**OPINIA TECHNICZNA
DOTYCZĄCĄ WYKRAPLANIA SIĘ WILGOCI
NA CZERPNYCH KANAŁACH WENTYLACYJNYCH
WRAZ Z PODANIEM WYTYCZNYCH POPRAWY
STANU ISTNIEJĄCEGO W OBIEKCIE TERMY CIEPLICKIE**

Zamawiający:

Miasto Jelenia Góra
Pl. Ratuszowy 58
58-560 Jelenia Góra

Termy Cieplickie Sp. z o.o
ul. Park Zdrojowy nr 5
58-560 Jelenia Góra

6.1.4. Schematy pomiarowe

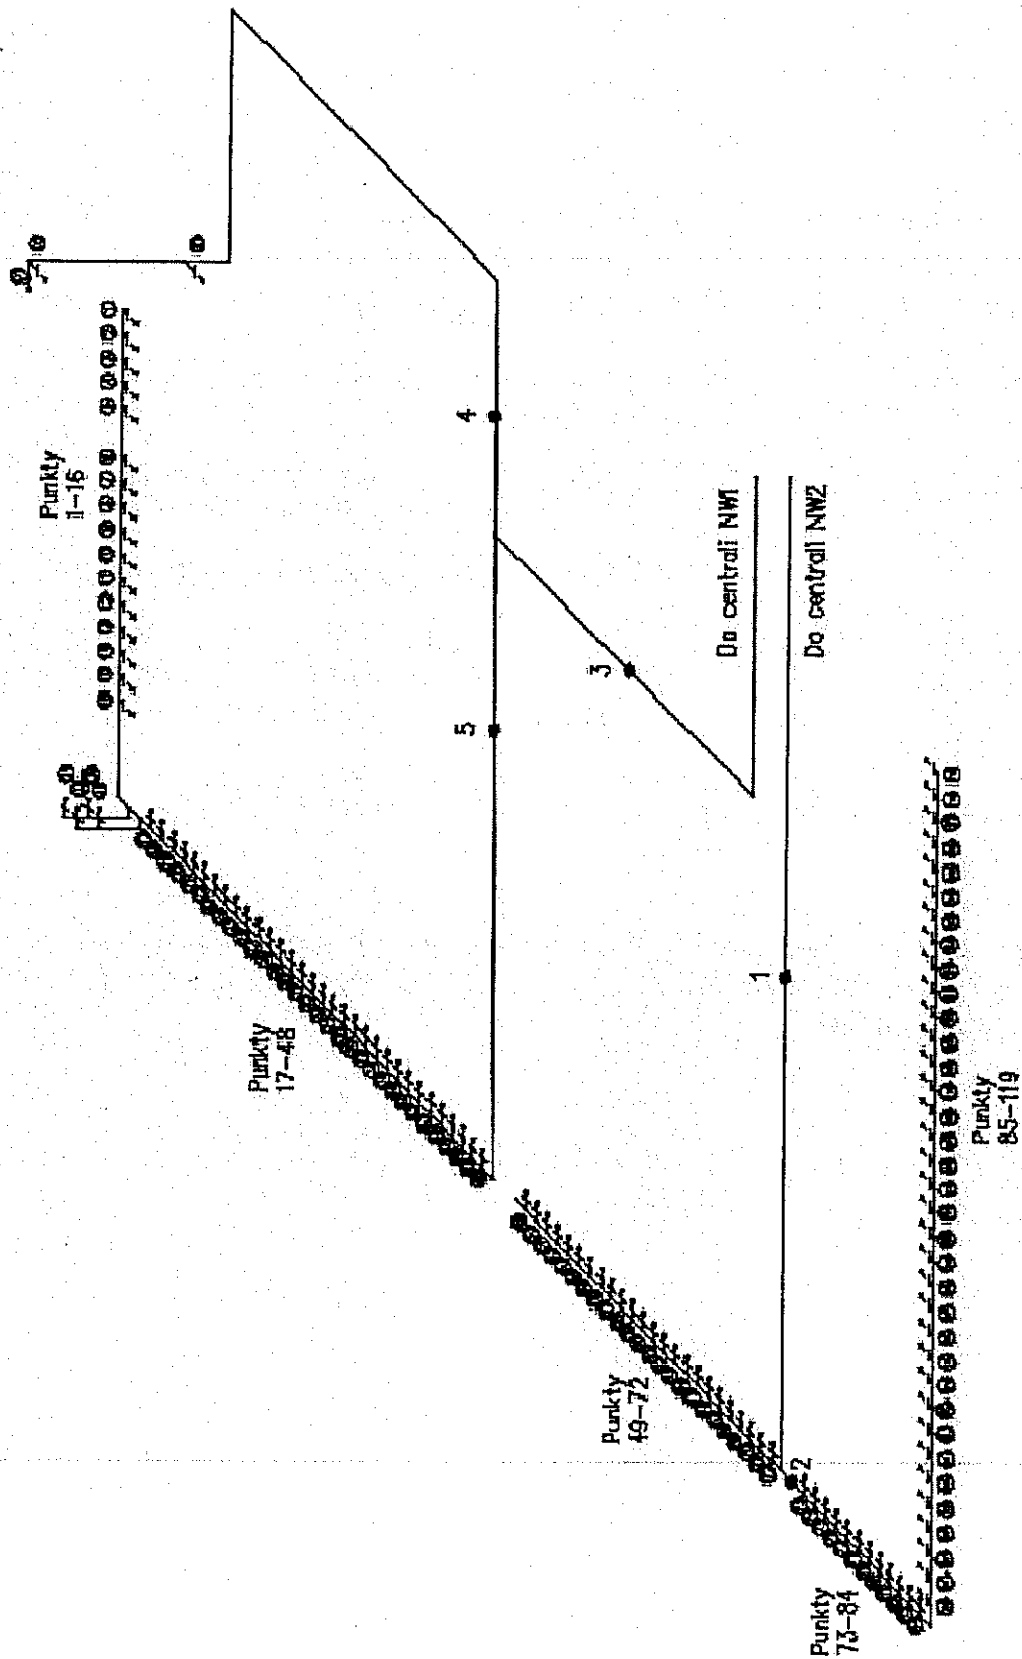
2. Rozpływy powietrza nawiewanego mechanicznie do pomieszczenia hali basenowej są niezgodne z założeniami projektowymi – nie zachowano proporcji nawiewu założonej dla poszczególnych przegród zewnętrznych, a ponadto część powietrza, zamiast w całości wypływać przez szczeliny, ucieka bokami wskutek nieszczelności w obudowach skrzynek rozprężnych. Konsekwencją powyższego jest zbyt mała prędkość wypływu powietrza ze szczelin nawiewnych (w projekcie założono prędkości 4-5 m/s), a w rezultacie niewłaściwe wentylowanie okien oraz strefy podsufitowej pomieszczenia hali basenowej.

3. Ilość powietrza nawiewanego dyszami jest znaczenie mniejsza od założonej w projekcie.
4. Nawiew powietrza przez kratkę nawiewną K1 jest prawie dwa razy za duży.

5. W instalacji wywiewnej zrezygnowano z kanałów umieszczonych na całej długości przeciwległej do okien ściany na rzecz dwóch punktowych wywiewów. Skutkuje to gorszym wentylowaniem niektórych stref w hali basenowej.

6. W pomieszczeniu nie zachowano podciśnienia na założonym poziomie.

7.4.2. Lokalizacja badanego odcinka kanalu CZ4 pion i dach (wspólny dla CZ4 i CZ3)

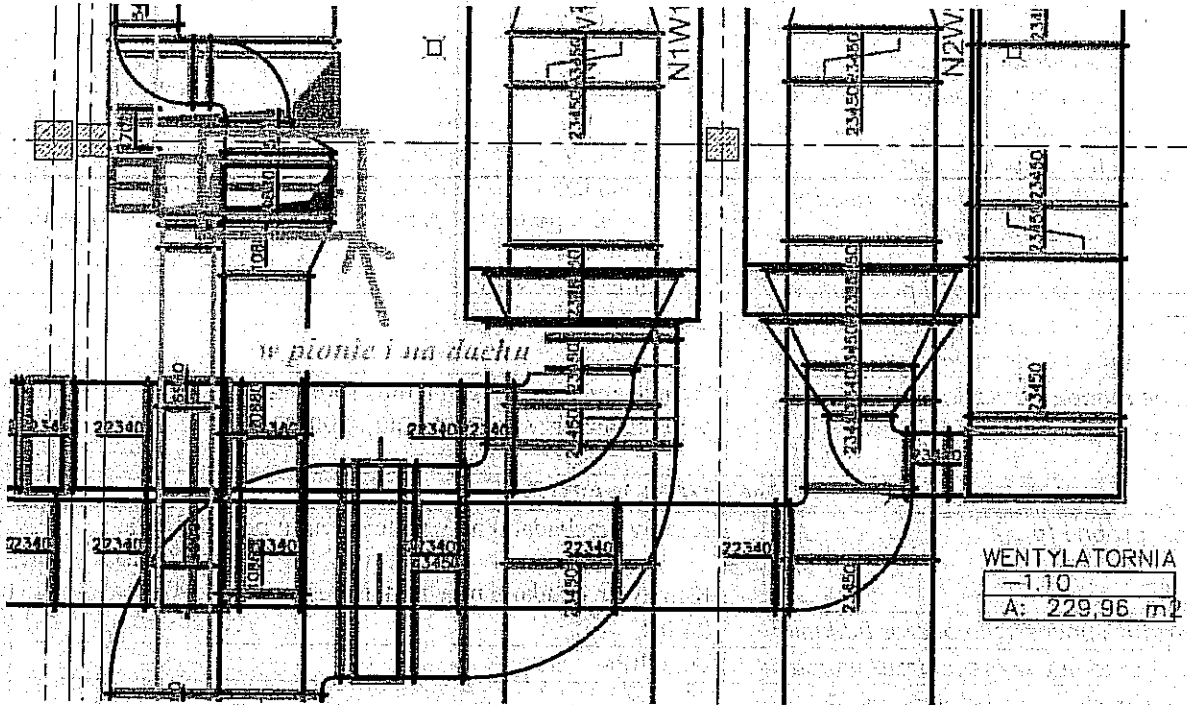
Badany odcinek kanału wentylacyjnego spełnia wymagania normy PN-EN 1507 dla niższej niż wymagana klasa szczelności.

7.5.2. Lokalizacja badanego odcinka kanalu CZ3 pion i dach (wspólny dla CZ4 i CZ3)

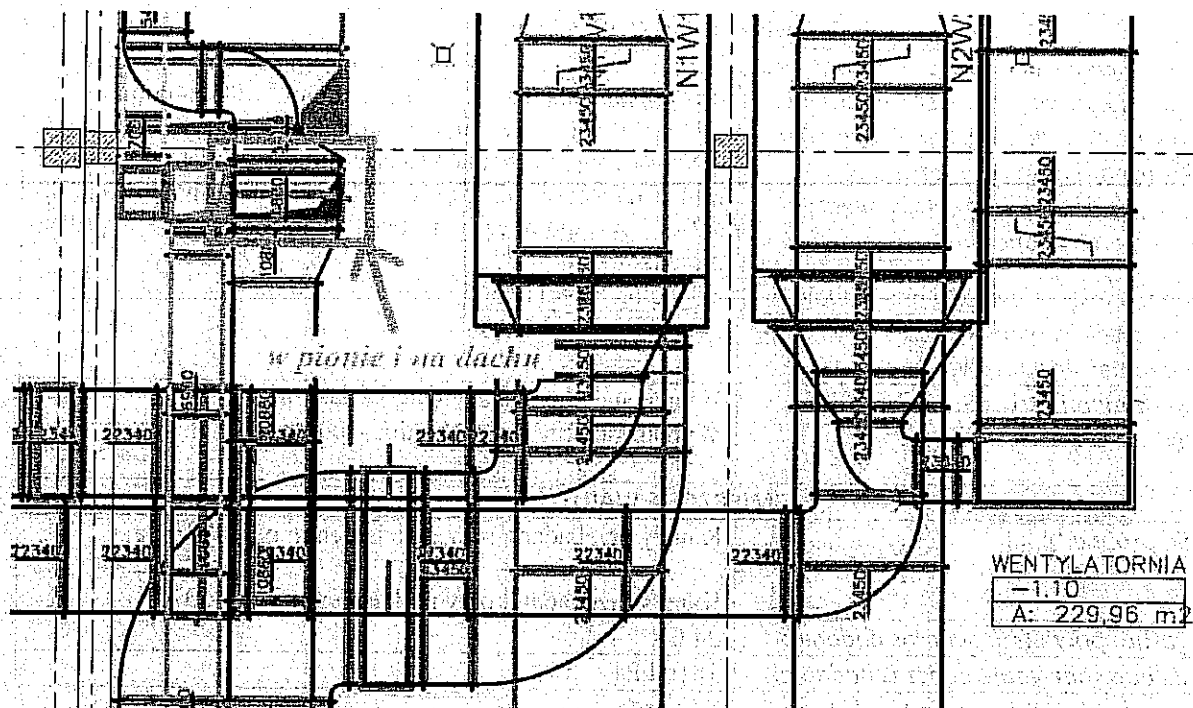
Badany odcinek kanału wentylacyjnego spełnia wymagania normy PN-EN 1507 dla niższej niż wymagana klasa szczelności.

7.6.2. Lokalizacja badanego odcinka kanału CZ1 przy centralach wentylacyjnych
(połączony z CZ2)

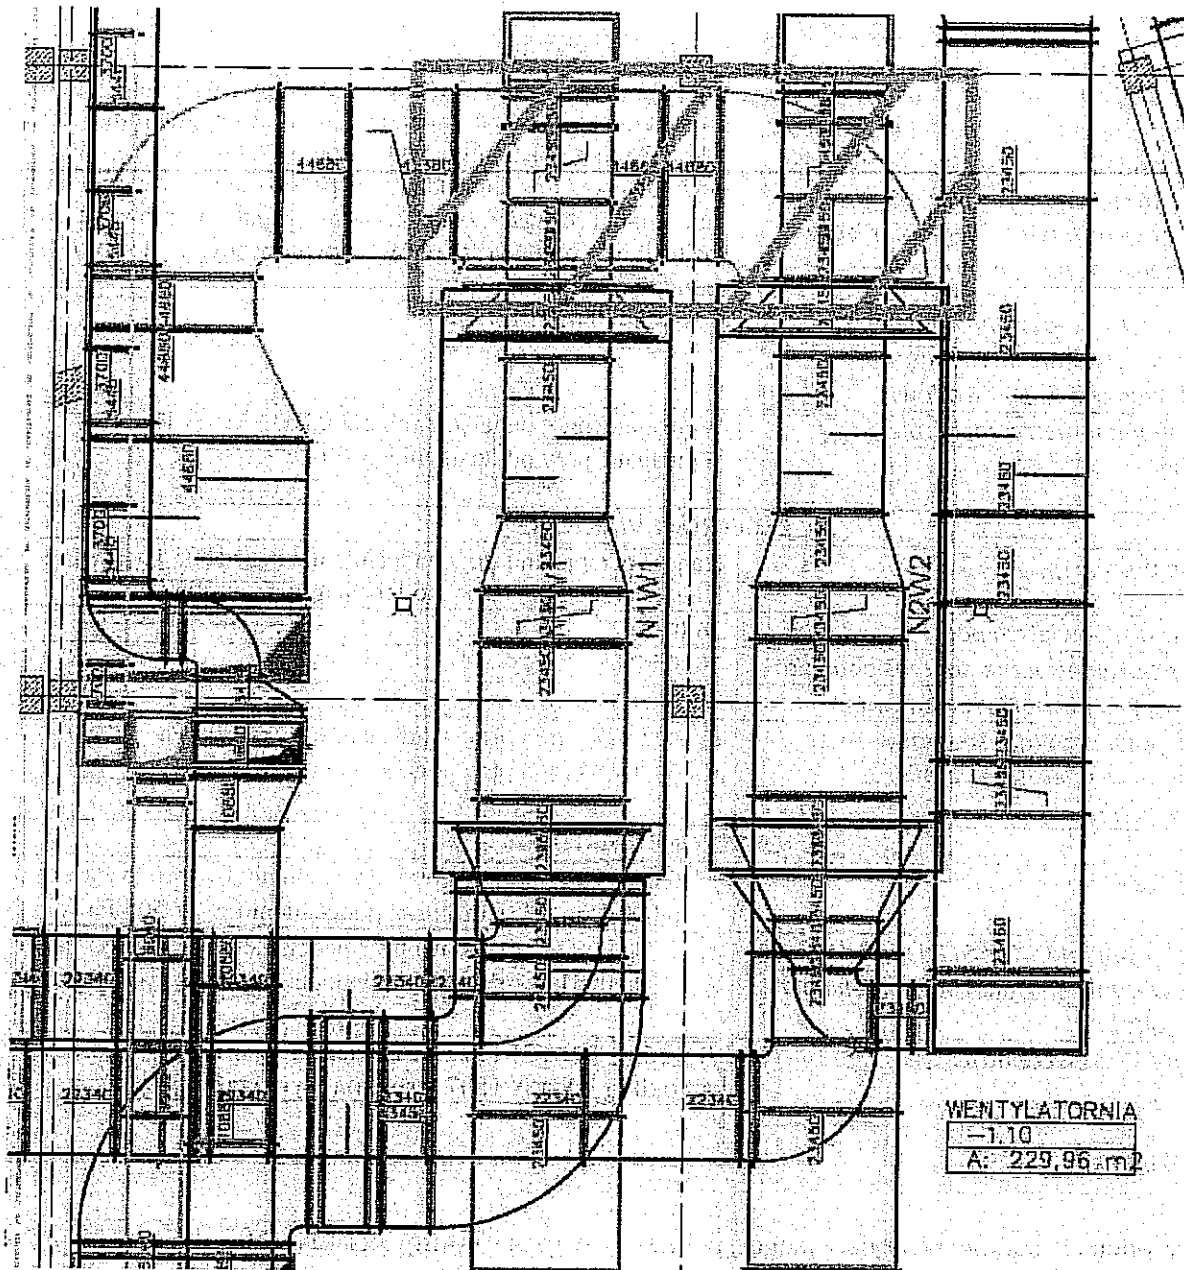
Badany odcinek kanału wentylacyjnego spełnia wymagania normy PN-EN 1507 dla niższej niż wymagana klasa szczelności.

1.7.2. Lokalizacja badanego odcinka kanału CZ2 przy centralach wentylacyjnych
(połączony z CZ1)

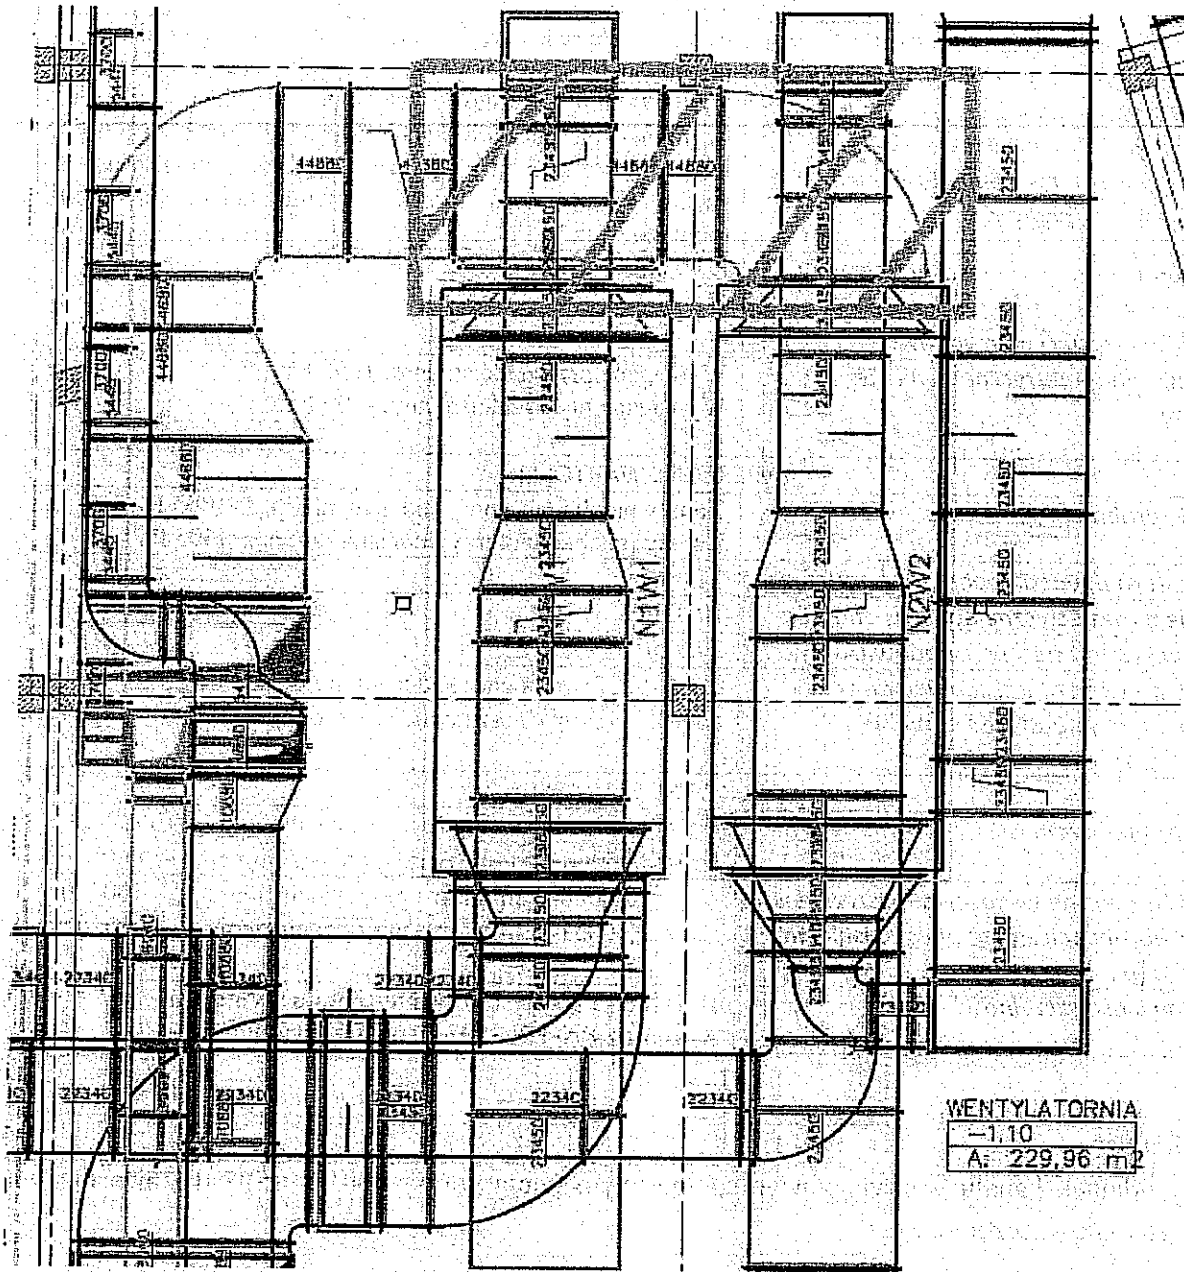
Badany odcinek kanału wentylacyjnego spełnia wymagania normy PN-EN 1507 dla niższej niż wymagana klasa szczelności.

Fotografia 6. Zbyt mała odległość pomiędzy kanałami

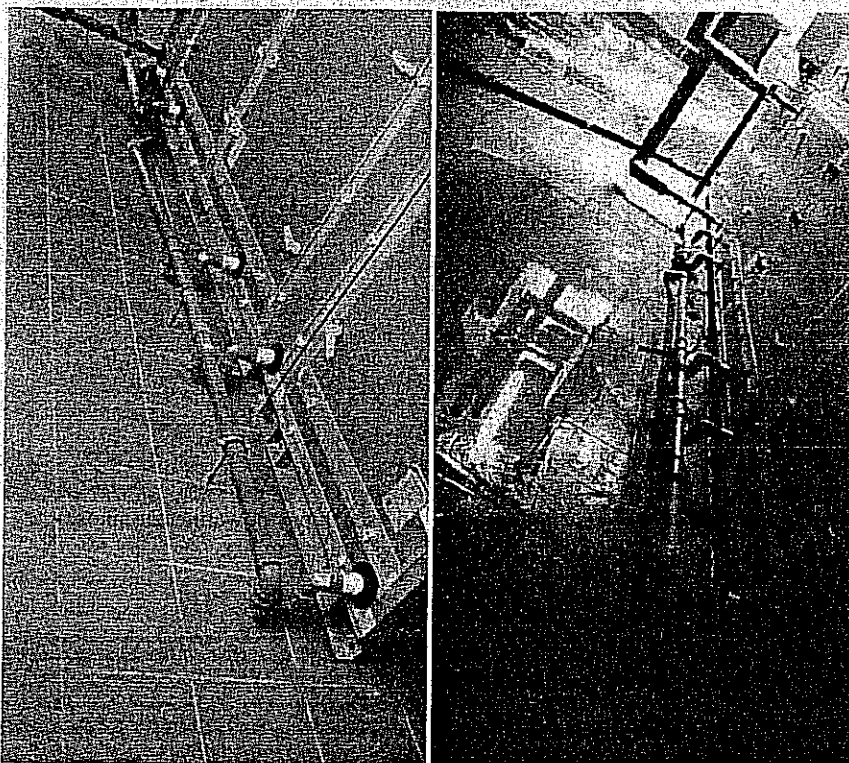
- brak dostępu do odcinków pionowych kanałów prowadzonych w szachtach,
- odpływ skroplin z większości central wentylacyjnych powoduje zalewanie central wentylacyjnych (Fotografia 7),

Fotografia 7. Za wysoko zainstalowane odpływy syfonów – powód zalewania centrali wewnątrz
